**Viite:** Lausuntopyyntö 15.5.2025

**Asia:** Sähköverkon saneeraus Vähkilä-Kastari, Hollola

**Lausunto**

D/2286/12.03.02.03/2025

Arkeologin valvonnassa kaivettavat linjat sinisellä.

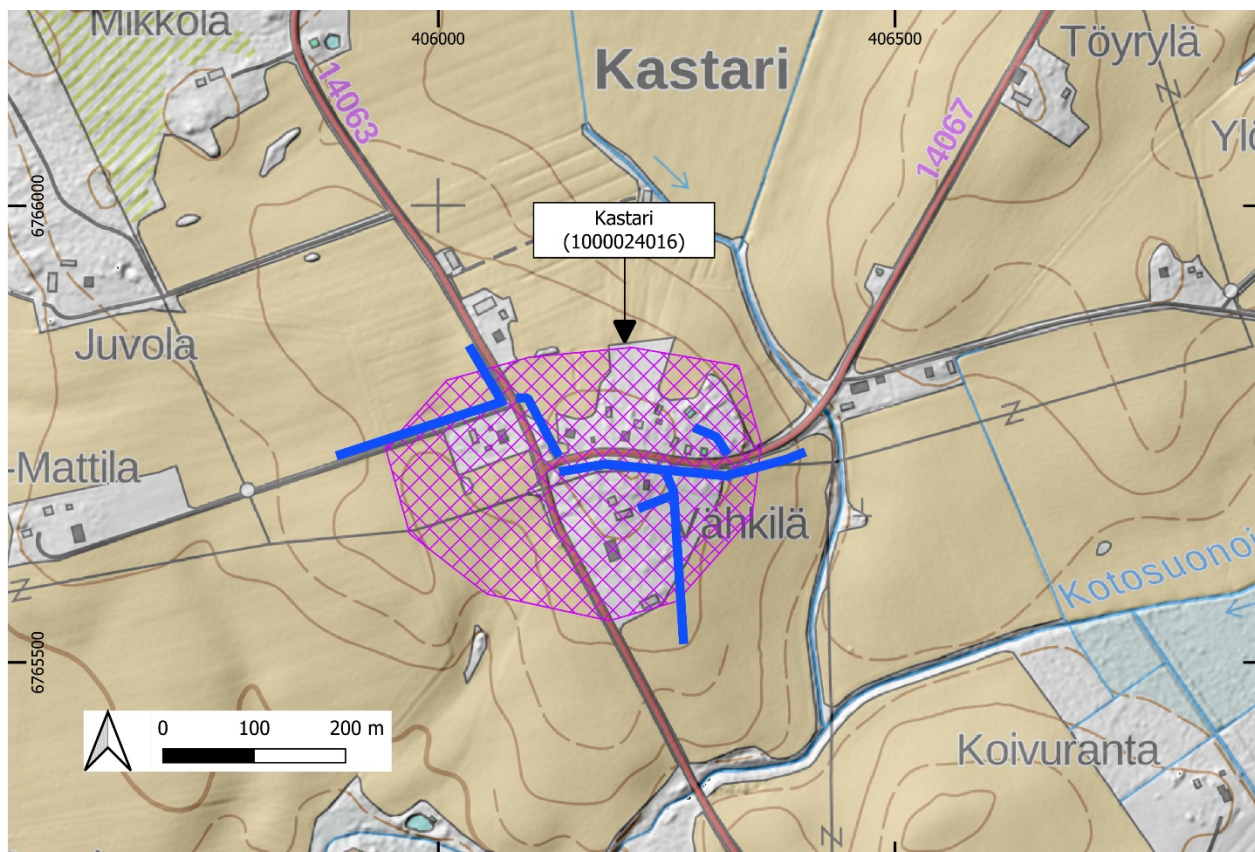
Suunniteltu kaapelireitti kulkee mahdollisen muinaisjäännöksen sisällä. Tiedot kohteen aluerajauksesta ja säilyneisyydestä eivät ole ajan tasalla. Suunnitelmassa ehdotettu kaivu on suoritettava (aukikaivamalla) arkeologin valvonnassa. Valvottava alue on merkitty sinisellä viivalla oheisen karttaliitteen karttaan.
